Servicio Nacional de Certificación Ambiental  
para las Inversiones Sostenibles

## **INFORME N° 00040-2025-SENACE-PE/DEAR-UFM**

El presente informe tiene por objeto evaluar si las observaciones formuladas al Quinto ITS Andaychagua han sido debidamente subsanadas por el Titular, a fin de que la DEAR Senace se pronuncie de acuerdo con la normativa sectorial aplicable.

**Matriz de Subsanción de Observaciones al "Quinto Informe Técnico Sustentatorio de la Unidad Minera Andaychagua", presentado por Volcan Compañía Minera S.A.A.**

Figura N° 06 Esquema del balance de aguas proyectado

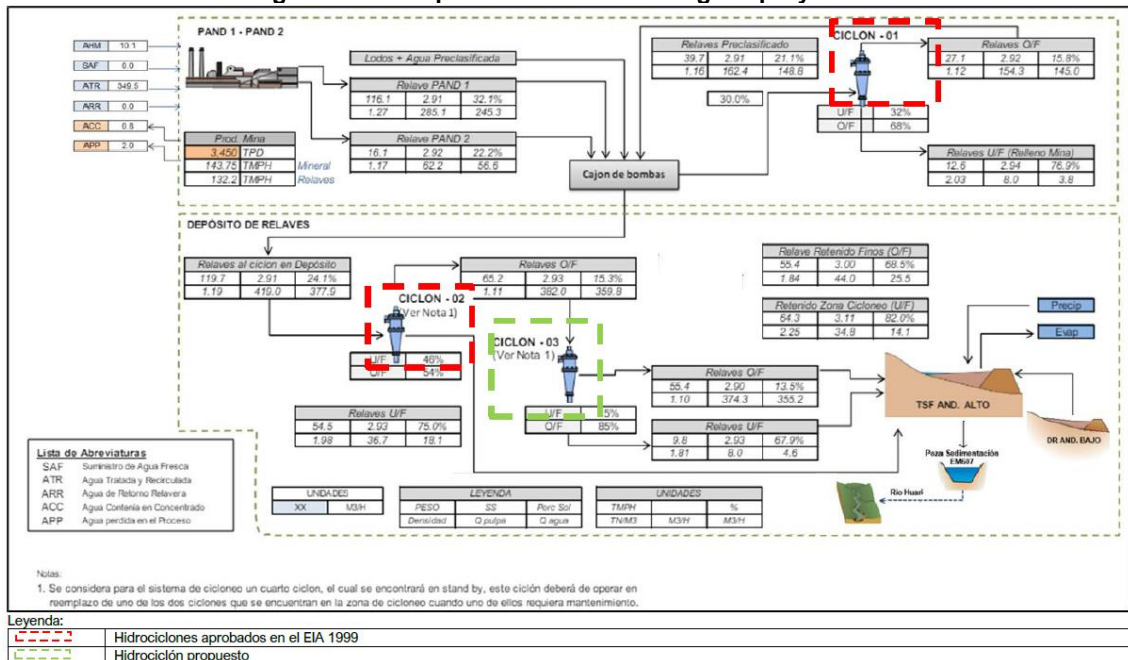
13.	9.7.2.5. Folio 9-54 al 9-60	a. En relación a la Figura 9.7-30, donde el Titular presenta el esquema del balance de aguas proyectado, el Titular omite precisar el esquema de balance aprobado y/o diferenciar en la referida figura las condiciones aprobadas de acuerdo a los IGAs previos y la condición modificada; por otro lado, de la revisión del Anexo 9.1. Ingeniería de recrecimiento del dique cota 4 417, no se logra evidenciar la Figura 3-16 respecto al Manejo de uso de agua industrial actual ni la Figura 3-19 manejo de agua industrial proyectado, pues estas, al igual que otras imágenes del referido anexo se encuentran distorsionadas; por otro lado, incluir el manejo de uso de agua industrial aprobado.	a. Incluir en el ítem correspondiente el esquema de balance de aguas aprobado; asimismo, diferenciar en la Figura 9.7-30 lo aprobado de lo propuesto; asimismo, incluir en el Anexo 9.1., el diagrama de manejo de uso de agua industrial aprobado, mejorar la calidad de las imágenes presentadas en el Anexo 9.1. b. Aclarar cuál es la condición aprobada respecto al volumen de agua que sale del Depósito de relaves Andaychagua Alto y el vertimiento en el punto EM-607, indicar IGA de aprobación, y corregir de corresponder, es importante mencionar que, la condición de la procedencia del ITS según la RM 120-2014-MEM-DM, es “(...) no ubicarse sobre ni impactar cuerpos de agua, bofedales, nevados, glaciares, terrenos de cultivo o fuentes de agua o algún otro ecosistema frágil (...)”. c. Incluir en el cuadro 9.7-22 el escenario “condición aprobada”, precisar IGA de aprobación, a fin de verificar que no ocurran impactos nuevos en los cuerpos de agua, de acuerdo a los supuestos de la RM 120-2014-MEM-DM. d. Presentar el análisis de rotura del depósito de relaves Andaychagua Alto, y estimar las	a. En el ítem 9.5.1.3.5 Balance de aguas aprobado, el Titular incluye la Figura 9.5-10 Balance de aguas aprobado en el EIA 1999 y la Figura 9.5-11 A Flujograma de balance anual de aguas para el depósito de relaves Andaychagua Alto – Presa final aprobado en el EIA 1999; no obstante precisa que en la ingeniería aprobada en el EIA 1999 con respecto al Depósito de Relaves Andaychagua Alto es una ingeniería básica, según los requisitos y la normativa de dicha época, texto extraído del Folio 00132 (cita textual): “...La información referente al depósito de relaves y las obras de derivación fue tomada en su mayor parte del Estudio de Ingeniería Básica del Depósito de Relaves Andaychagua (KC-	Sí

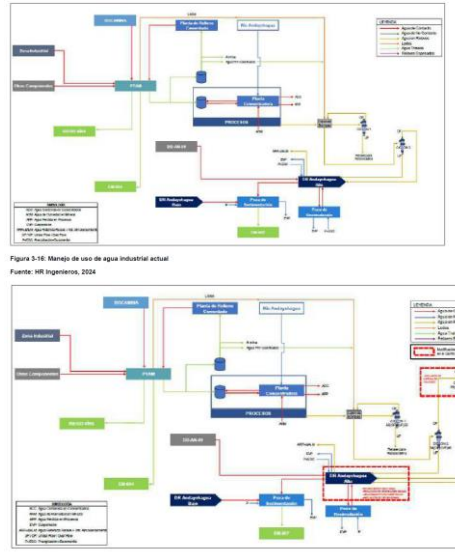
N°	ÍTEM	FUNDAMENTO/SUSTENTO	OBSERVACIONES	SUBSANACIÓN	Sí/No
				d. Adiciona el Cuadro 9.7-14 en el inciso E Parámetros geotécnicos del macizo rocoso del ítem 9.7.2.2.1 Depósito de Relaves Andaychagua Alto detallando las coordenadas de ubicación de las perforaciones diamantinas.

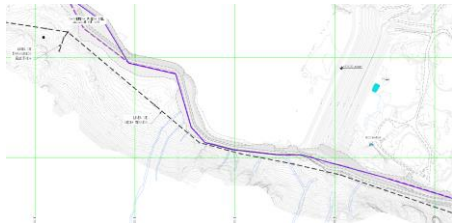
N°	ÍTEM	FUNDAMENTO/SUSTENTO	OBSERVACIONES	SUBSANACIÓN	Sí/No
19.	Anexo 9.1.1.3.	<p>En relación al plano 1.2.5.1.3. del Anexo 9.1.1.3. "Planos" y de las imágenes del Google Earth, se observa que aparentemente habría una afectación a la vía identificada como "JU-102", no obstante, de la revisión del Quinto ITS, el Titular ha omitido precisar si los componentes propuestos afectarán o se interceptarán a infraestructuras públicas o de terceros, y cuales serían las medidas propuestas respecto a la aparente afectación, tampoco precisa si ha iniciado alguna comunicación con el Titular de la vía.</p>  <p>Fuente: Plano 1.2.5.1.3. del Anexo 9.1.1.3.</p>	<p>Aclarar respecto a la posible afectación de la vía "JU-201" debido al recrecimiento del depósito de relaves Andaychagua Alto, identificar al Titular de la referida vía, precisar que el depósito de relaves no podría recrecer al nivel donde se encuentra la referida afectación a menos que el Titular haya cumplido con realizar el trámite correspondiente a fin no afectar la transitabilidad de la población que hace uso de la vía; realizar la evaluación de impactos respecto a la afectación de la vía, de modo que se compruebe la no significancia; señalar las gestiones previas realizadas con el titular de la vía respecto a la posible afectación.</p>	<p>Ítem 9.8.8., señalando que para la etapa de construcción requerirá de grupos electrógenos, y para la etapa de operación usará la energía suministrada de la SSEE N°7 aprobada en el EIA 99.</p> <p>El Titular en el ítem 9.7.2.6, indica que la ruta vecinal JU-1029 (anteriormente Ruta departamental JU-102, aprobado mediante R.M. N° 579-2013-MTC/02) es de titularidad de la Municipalidad Distrital de Huay Huay. Precisa que la ruta vecinal JU-1029 (anteriormente Ruta departamental JU-102, aprobado mediante R.M. N° 579-2013-MTC/02) no se verá afectada por las actividades constructivas y operativas de los componentes propuestos en el Quinto ITS. Adjunta el Anexo 9.1.10 la Resolución Ministerial N°579-2013-MTC/02, que dispone la recategorización de la Ruta departamental JU-102 a ruta vecinal JU-1029, y el plano de la ruta vecinal JU-1029 proporcionado por la Municipalidad Distrital de Huay Huay. Por lo descrito no se contempla una evaluación de</p>	Sí
